敦賀発電所2号炉
「敷地の地形，地質・地質構造について」
に関する審査資料の記載の不備について
（補足説明資料1　個々の記載の不備の具体的内容・類型化）
印刷の誤り　第758回審査会合（令和元年8月23日）

令和元年10月11日

日本原子力発電株式会社

連続性評価の具体的プロセス(原子炉補機冷却海水取水路等，起点破砕部：H19-No4，③)

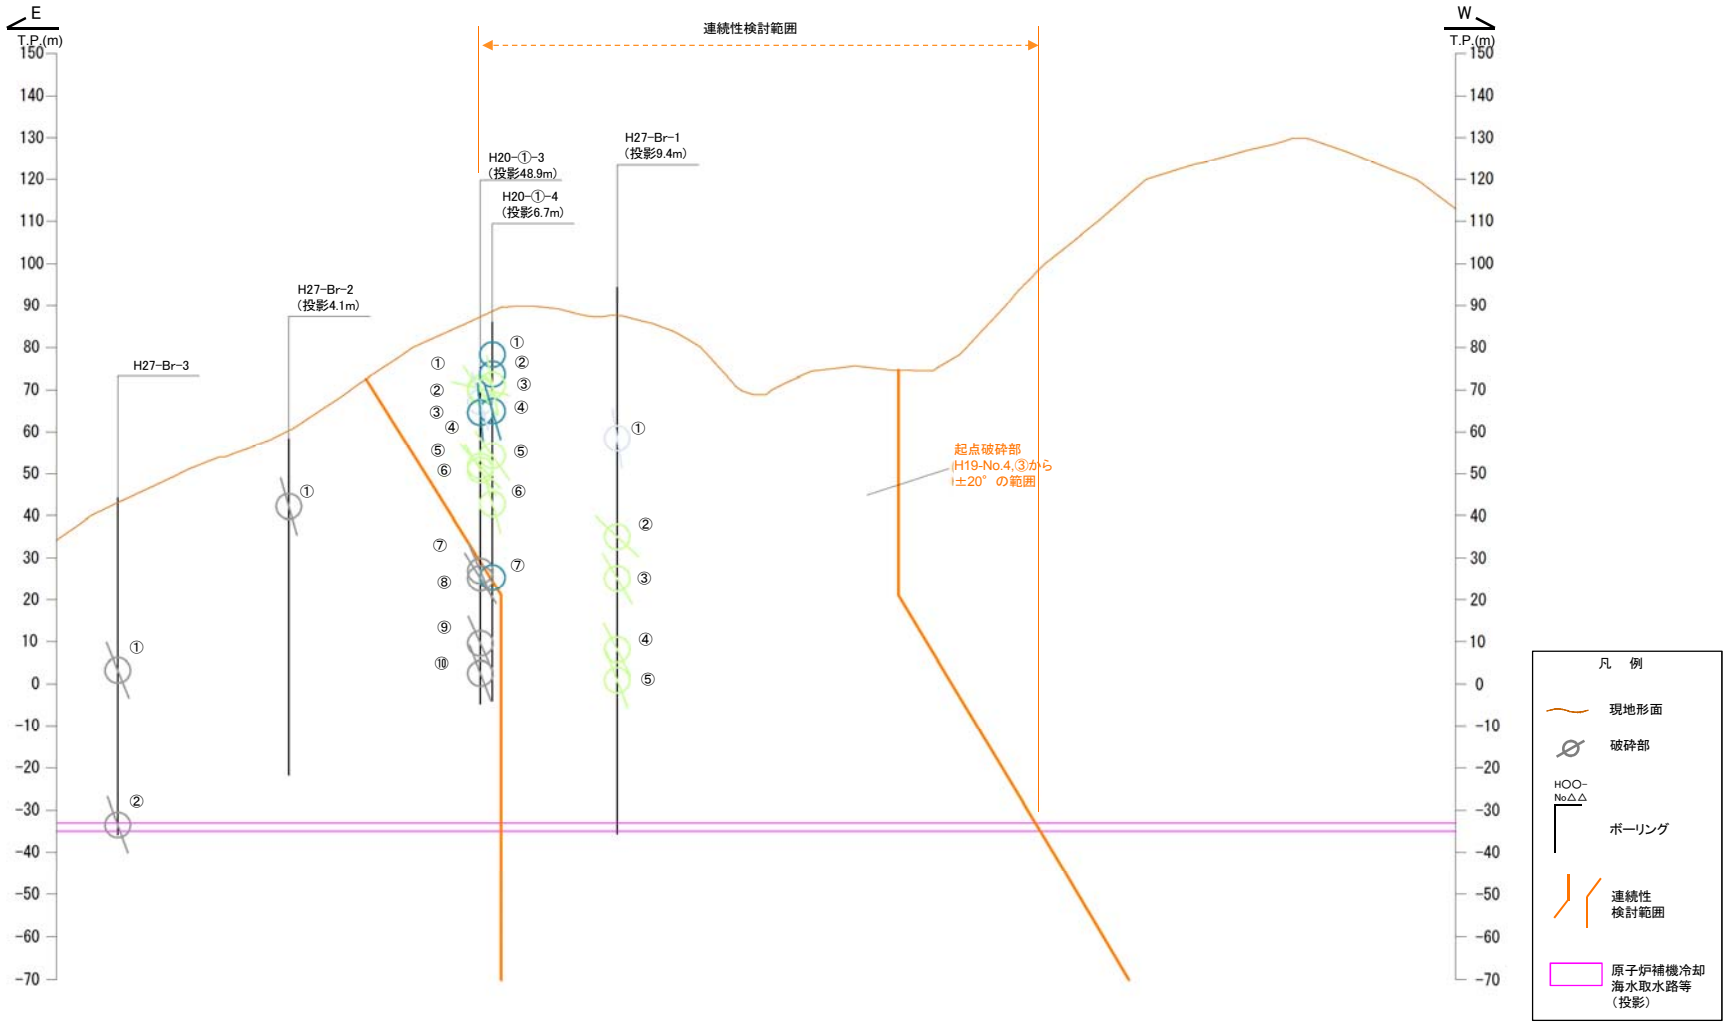
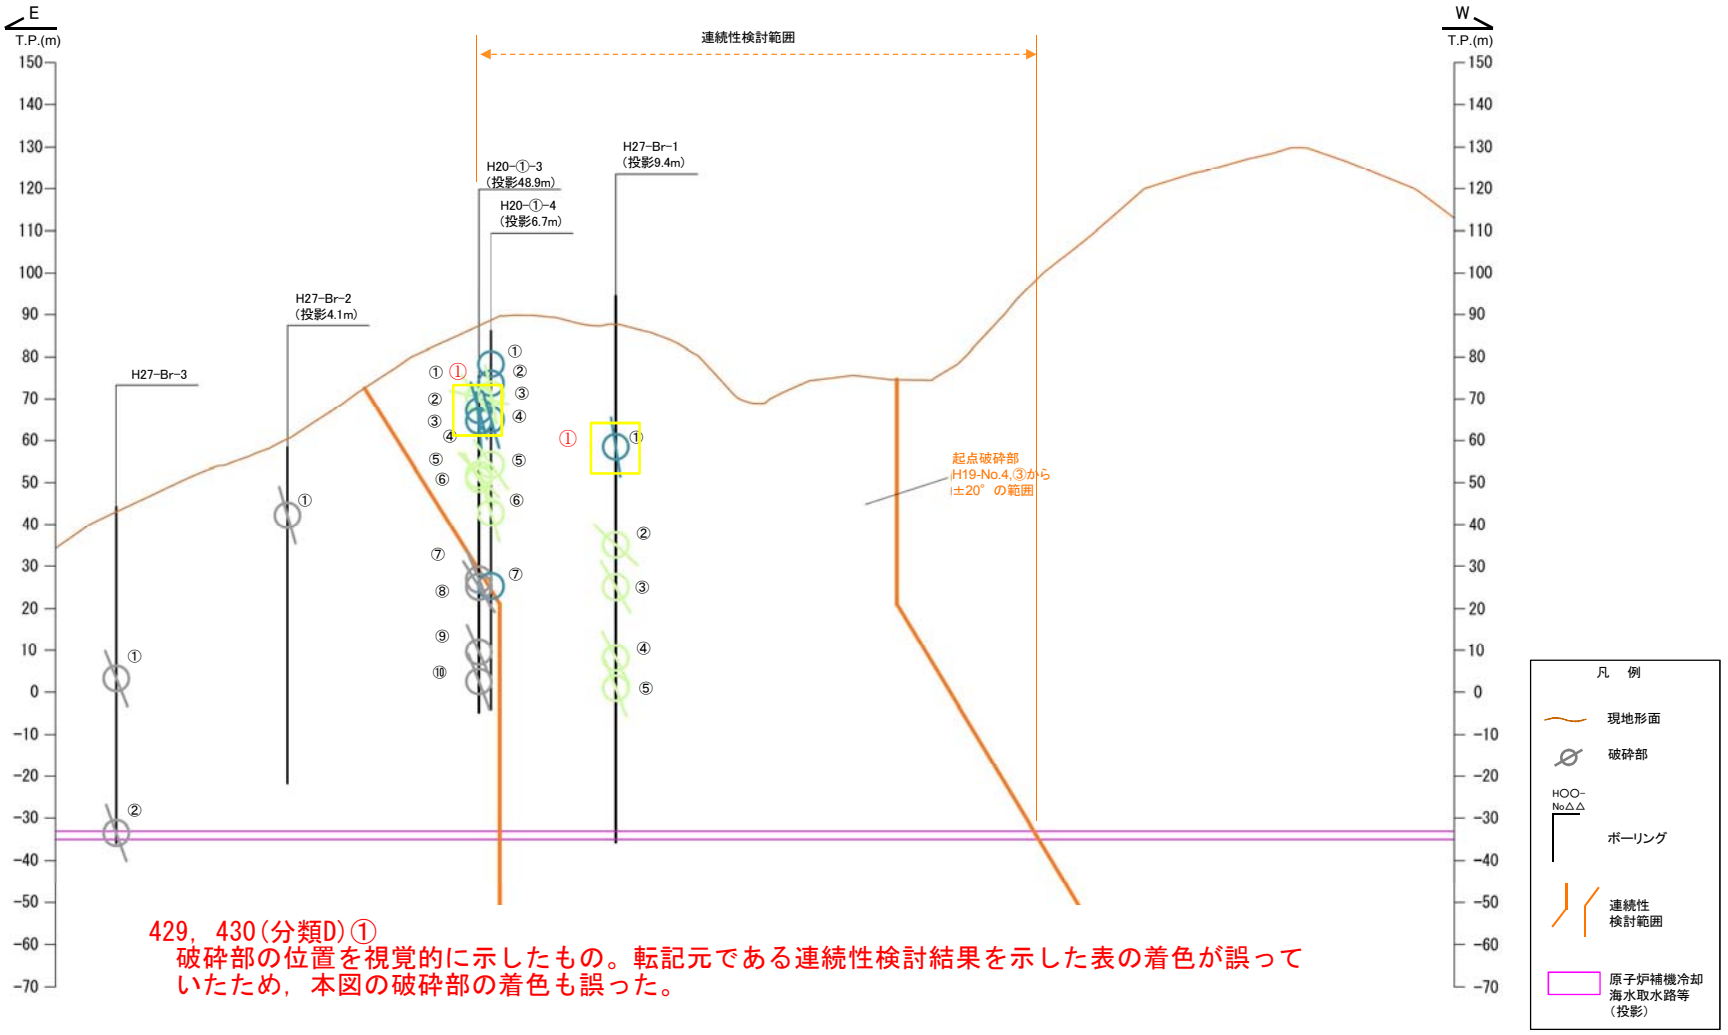
429，430(分類D)①
破砕部の位置を視覚的に示したもの。転記元である連続性検討結果を示した表の着色が誤っていたため，本図の破砕部の着色も誤った。

連続性評価の具体的プロセス(原子炉補機冷却海水取水路等，起点破砕部：H19-No.3，③)

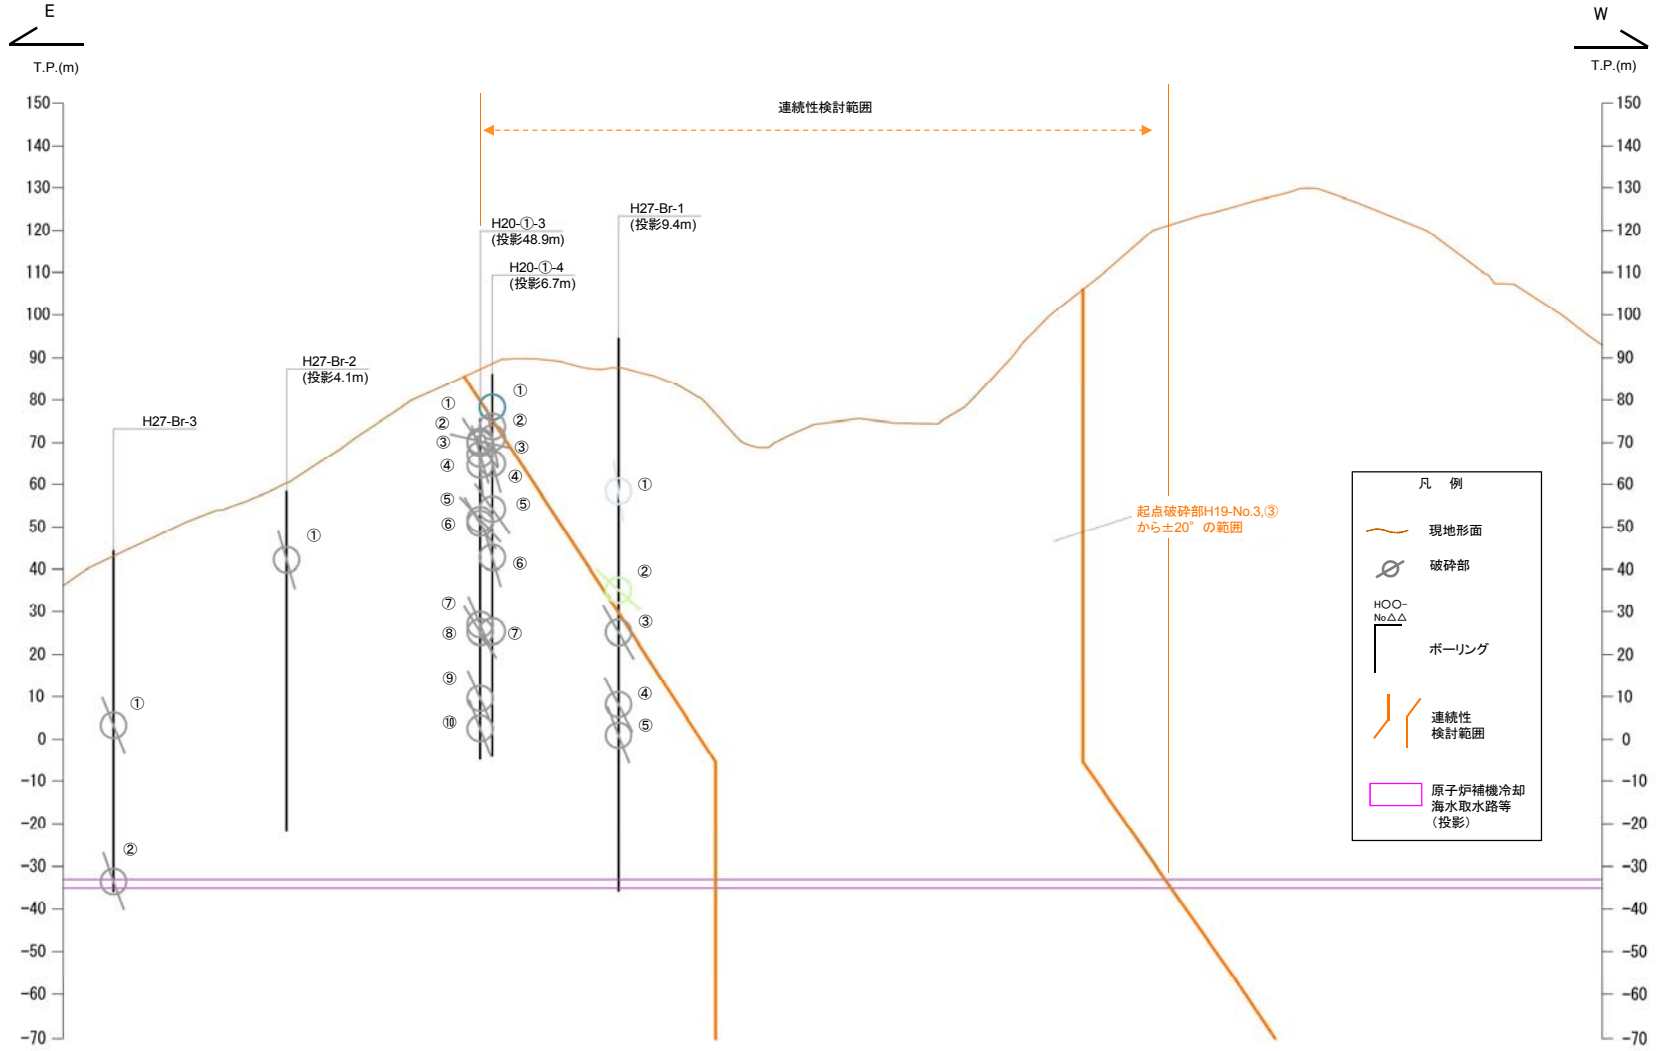
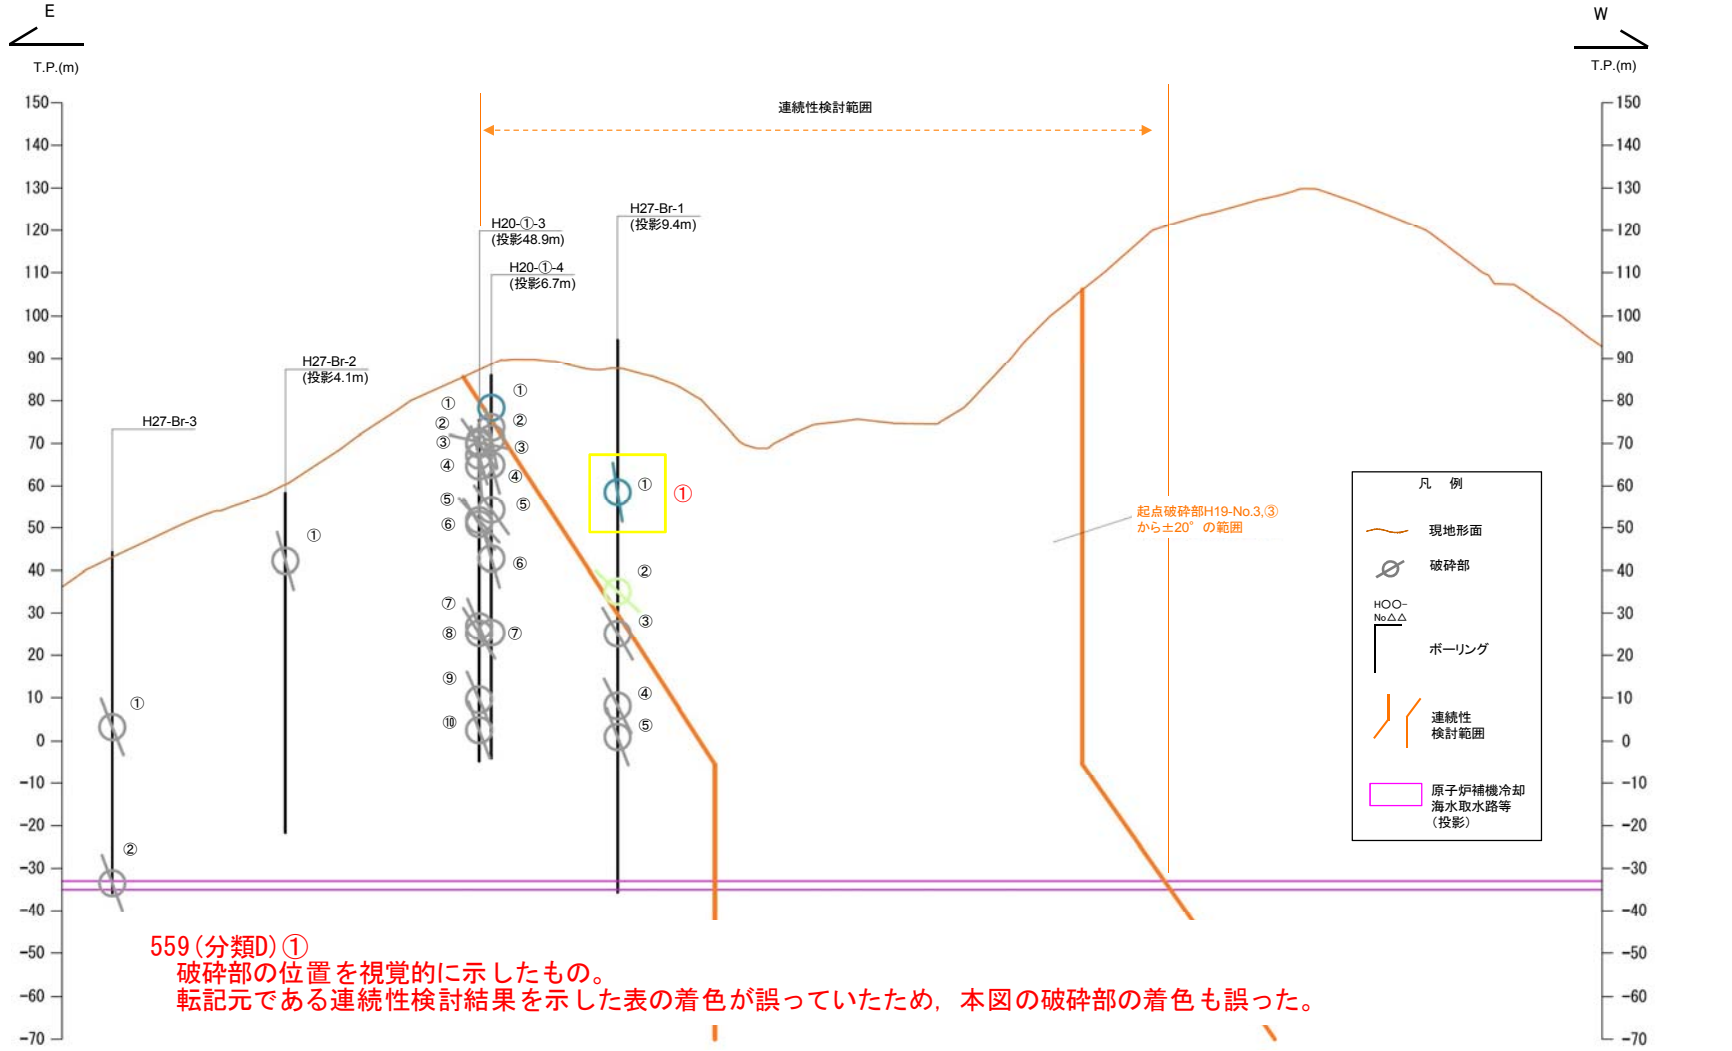
559(分類D)①
破砕部の位置を視覚的に示したもの。
転記元である連続性検討結果を示した表の着色が誤っていたため，本図の破砕部の着色も誤った。

連続性評価の具体的プロセス(原子炉補機冷却海水取水路等，起点破砕部：H19-No.15，③)

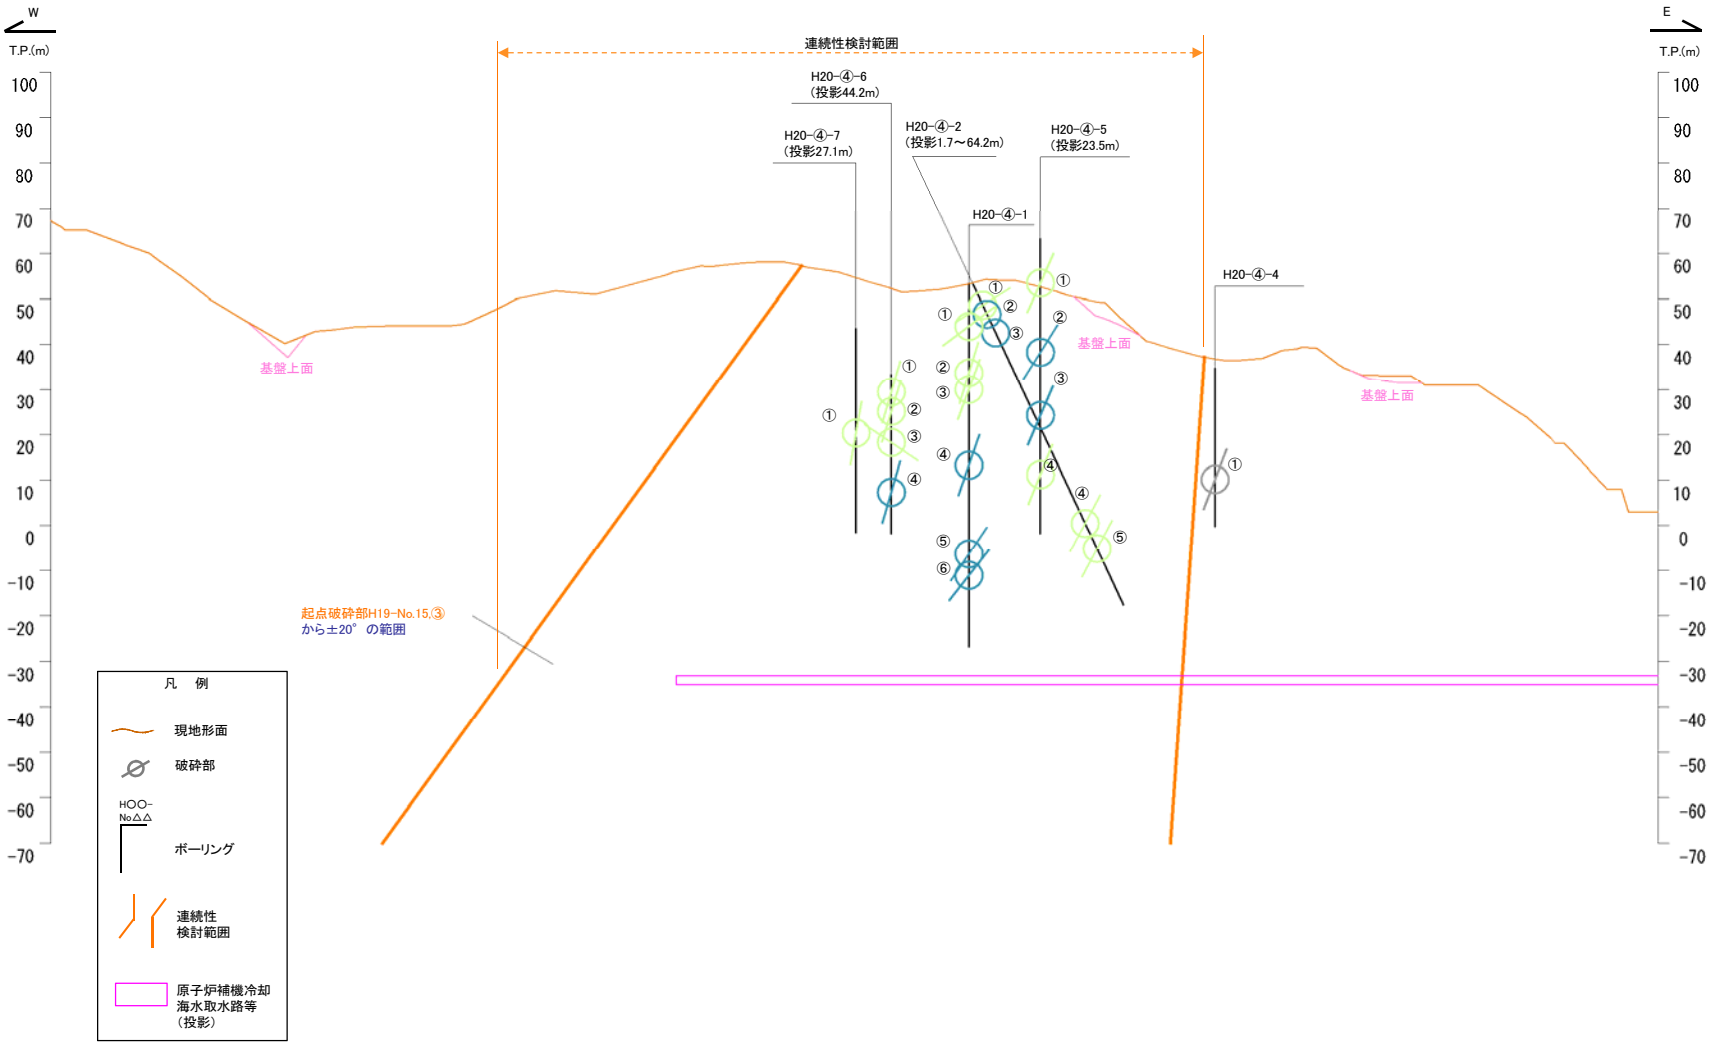
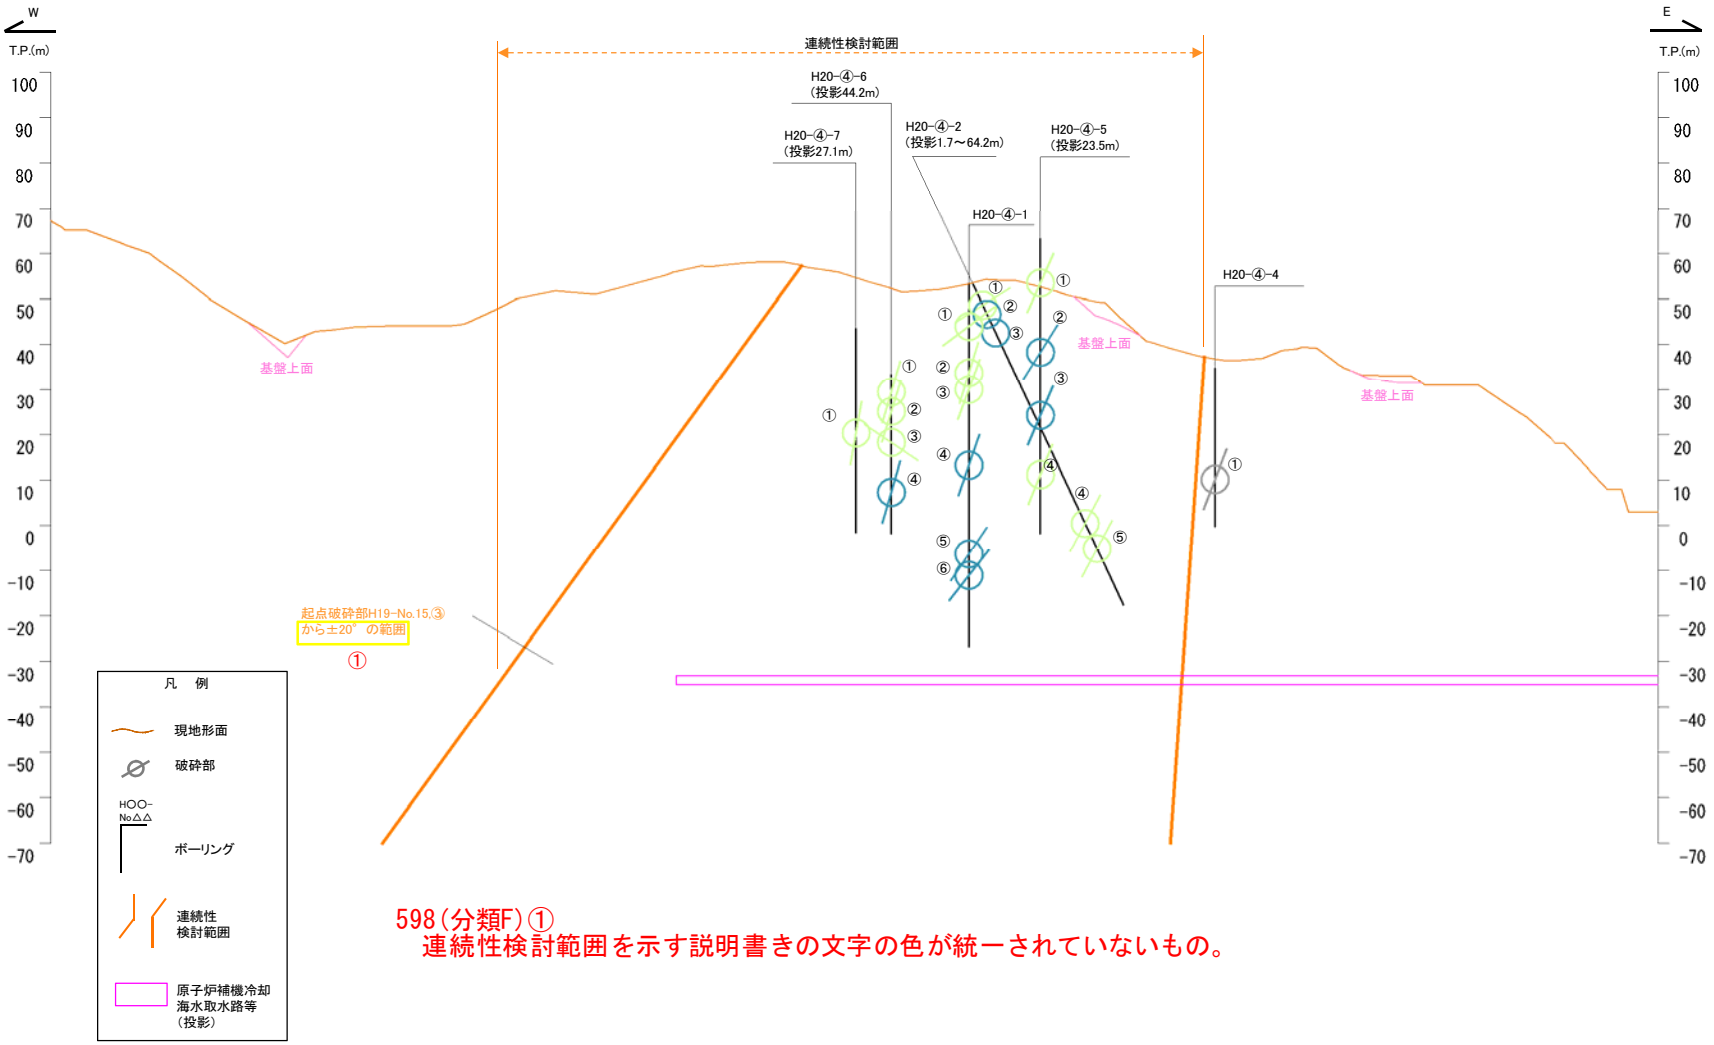
598(分類F)①
連続性検討範囲を示す説明書きの文字の色が統一されていないもの。
